Mission régionale d'autorité environnementale
NORMANDIE

**Avis délibéré
Construction d'une centrale photovoltaïque au sol
sur la commune de Malleville-sur-le-Bec (76)**

N° MRAe 2022-4631

En haut, localisation du projet (source : geoportail.fr)
 En bas, plan du projet (source : dossier)

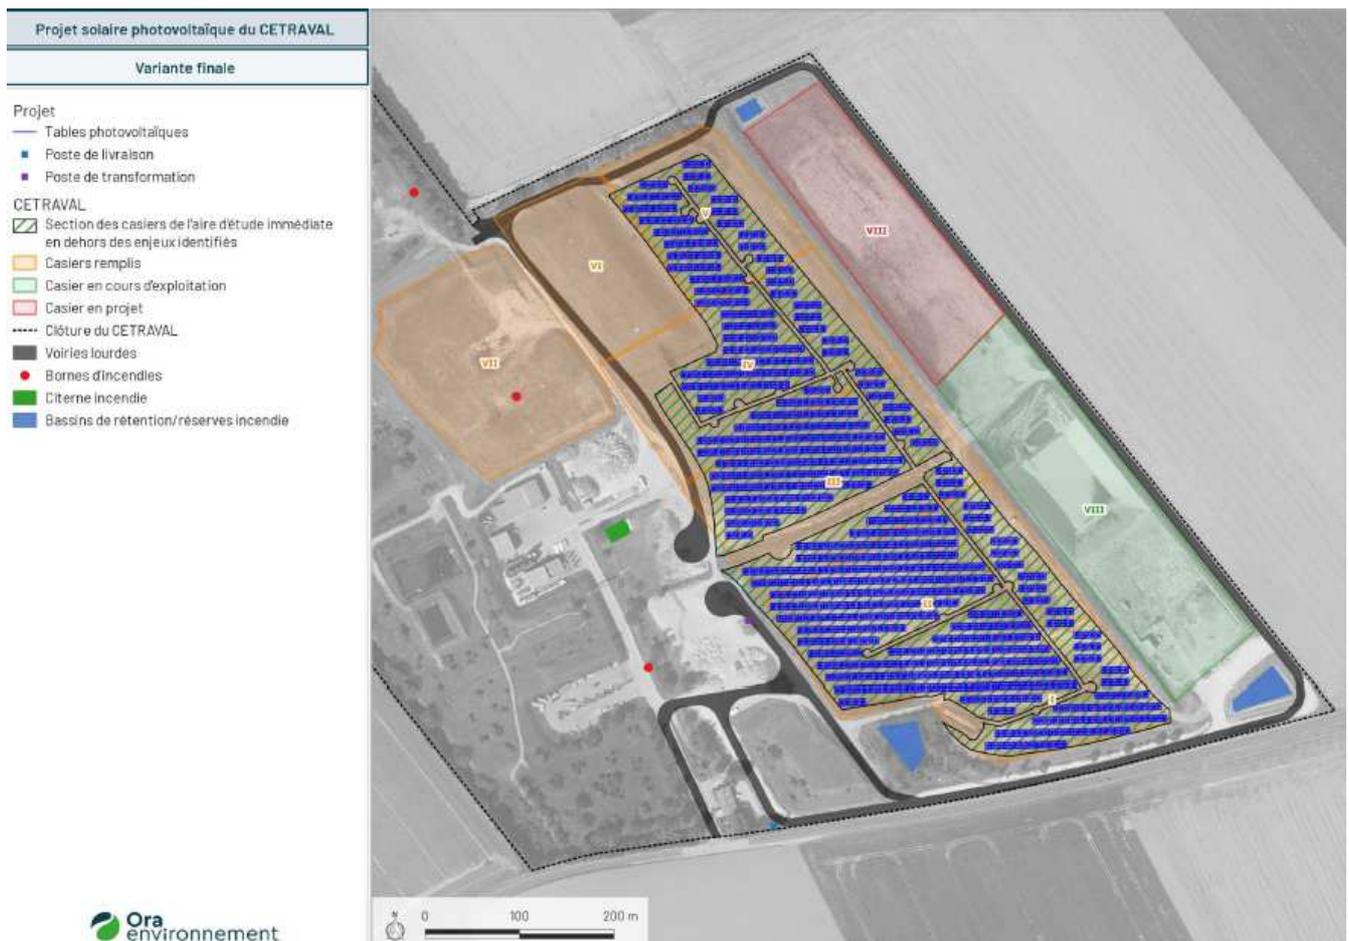
L'autorité environnementale note que le site du projet a déjà fait l'objet de remaniements notables. La topographie du site, initialement très accidentée, a été nivelée à l'occasion de l'extension du CETRAVAL en 2019 (réutilisation des terres excavées). Le nivellement a déjà été en grande partie réalisé, détruisant au passage plusieurs points d'eau. De même, la lisière arborée à l'est a été détruite. L'évaluation environnementale du projet a été menée à cheval sur cette période et le dossier comprend des données obtenues avant et après ces travaux. Ce choix rend parfois confuse l'analyse exacte des incidences potentielles du projet. Dans une logique de projet global, il est indispensable d'intégrer à l'analyse les travaux servant à la réalisation du projet.

L'autorité environnementale recommande de clarifier le périmètre exact du projet et des travaux qui sont nécessaires à sa mise en œuvre et de mener une évaluation environnementale selon ce périmètre.
